川内原子力発電所1号炉、2号炉審査資料	
資料番号	TTS-062
提出年月日	2023年11月10日

川内原子力発電所 1号炉及び2号炉

標準応答スペクトルを考慮した地震動評価について 【変更箇所抜粋版】

本資料は、TTS-056からの変更箇所を抜粋した資料である

5. 超過確率の参照

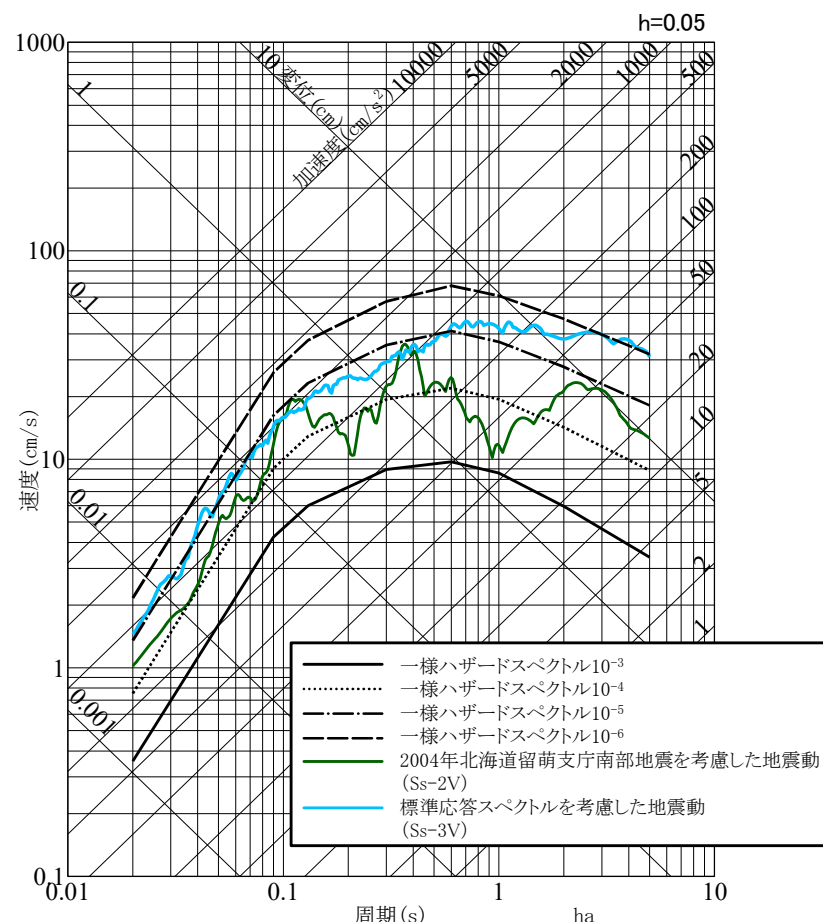
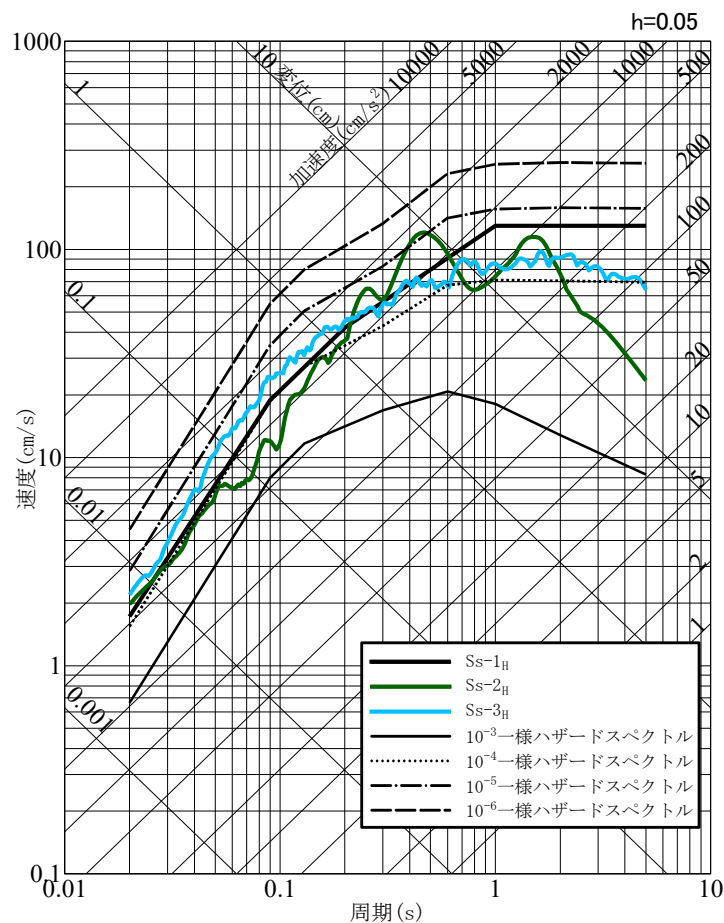
- 「震源を特定せず策定する地震動」の応答スペクトルを、既許可で評価した内陸地殻内地震の「領域震源モデル」による一様ハザードスペクトルと比較する。
- 「震源を特定せず策定する地震動」の年超過確率は、 $10^{-4} \sim 10^{-6}$ 程度であり、既許可での評価結果と同等であることを確認。
(標準応答スペクトルを考慮した地震動(Ss-3)の年超過確率も $10^{-4} \sim 10^{-6}$ 程度)
- なお、既許可の一様ハザードスペクトルを使用することの妥当性確認として、既許可以降に発生した2016年熊本地震(M7.3)等の地震活動による既許可の確率論的地震ハザード評価への影響を確認。(補足②)

5. 超過確率の参照

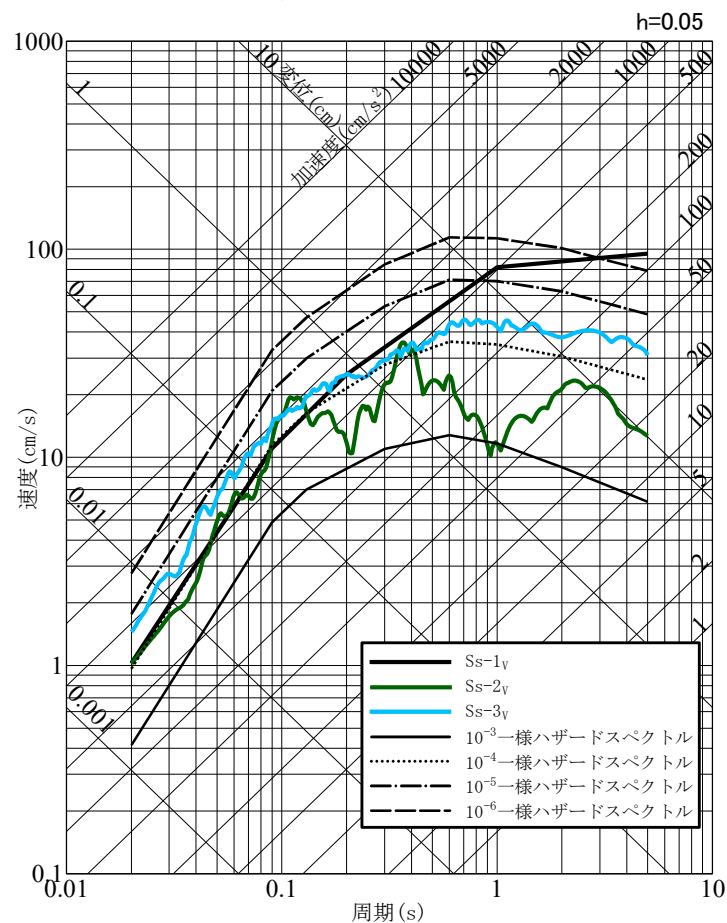
- 基準地震動の応答スペクトルを、既許可で評価した内陸地殻内地震の「特定震源モデル」及び「領域震源モデル」による一様ハザードスペクトルと比較する。
- 基準地震動の年超過確率は、 $10^{-4} \sim 10^{-5}$ 程度であり、既許可での評価結果と同等であることを確認。

(標準応答スペクトルを考慮した地震動 (Ss-3) の年超過確率も $10^{-4} \sim 10^{-5}$ 程度)

- なお、既許可の一様ハザードスペクトルを使用することの妥当性確認として、既許可以降に発生した2016年熊本地震 (M7.3) 等の地震活動による既許可の確率論的地震ハザード評価への影響を確認。(補足②)
